## 改善箇所説明図

基準不適合箇所  
(EGRバルブ)

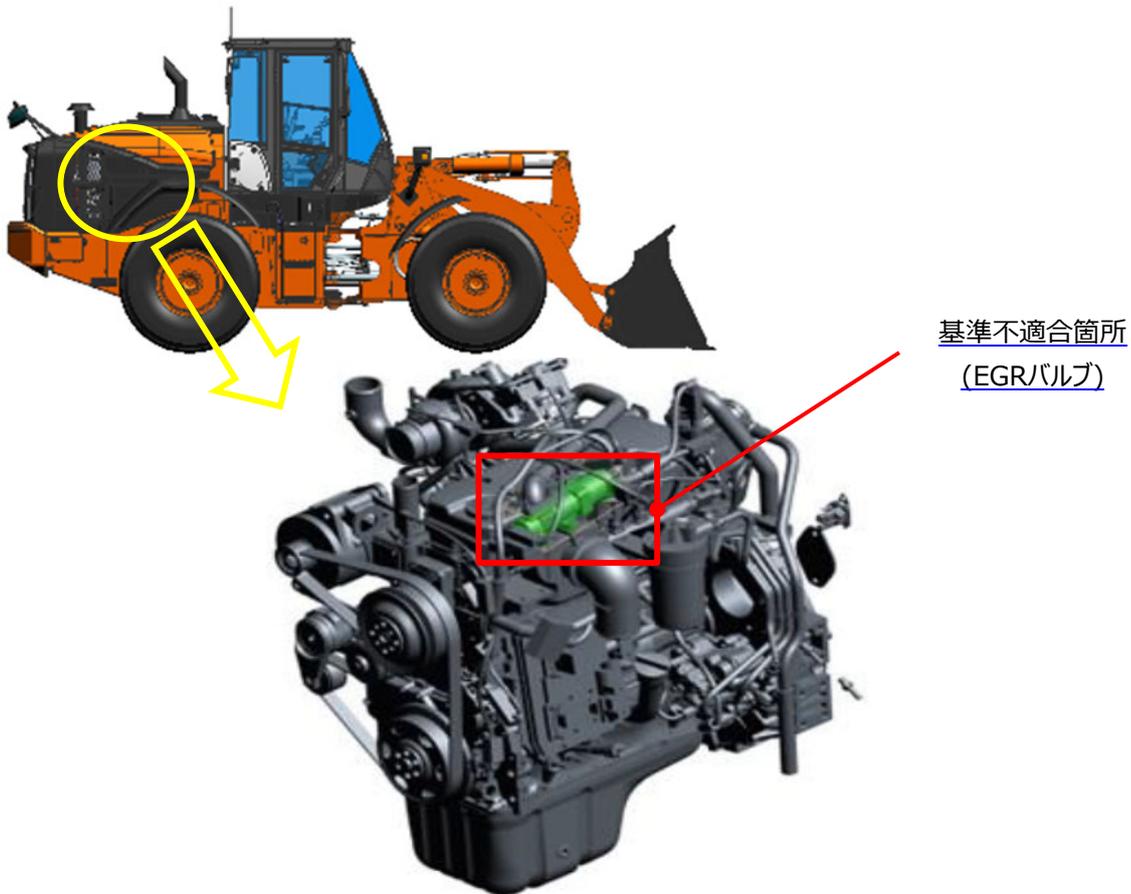
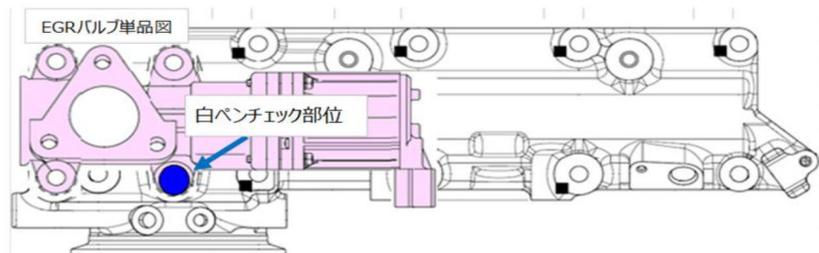
シヨベル・ローダのエンジン排気ガス再循環装置において、再循環させる排気ガス流量を調整するバルブ(EGRバルブ)の組付け手順が不適切なため、EGRバルブに亀裂が発生することがある。そのため、亀裂部分から再循環ガスが漏れることで排出ガスの基準値を満たさなくなるおそれがある。

改善措置の内容: 全車両、正しい組付け手順で新品のEGRバルブに交換を実施する。

EGRバルブ取付ボルトに白ペンでマーキングを行う。
